### Umsögn skipulagsfulltrúa - Laugavegur 139

Lagt fram erindi frá afgreiðslufundi byggingarfulltrúa frá 23. apríl 2024 þar sem sótt er um leyfi til þess að setja tvennar svalir, fyrir íbúð 0201, á norðurhlíð íbúðarhúss á lóð nr. 139 við Laugarveg.

Götumynd tekin af Já.is

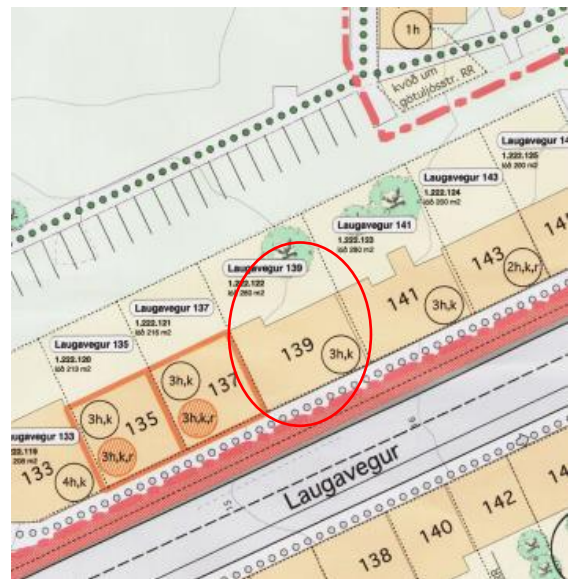
Í leiðbeiningum hverfisskipulags um svalir og útlitsbreytingar er fjallað um mikilvægi þess að þegar svalir eru byggðar að þær raski ekki sérkennum byggingarinnar. Þær svalir sem eru á húsinu núna eru steypar en með opna rimla á hliðunum. Svalirnar eru í sama lit og húsið en rimlarnir eru hvítir.

Að auki er mikilvægt að gluggar og hurðar séu eins og eru á 1. og 3. hæð hússins til þess að gæta samræmis.

- ekki eru gerðar skipulagslegar athugasemdir við að heimila að bæta við tvennum svölum á norðurhlið hússins að laugavegi 139, fnr. 2009756.
- Útlit svala, glugga og hurða verður að vera í samræmi við útfærslu svala sem eru fyrir á húsinu.
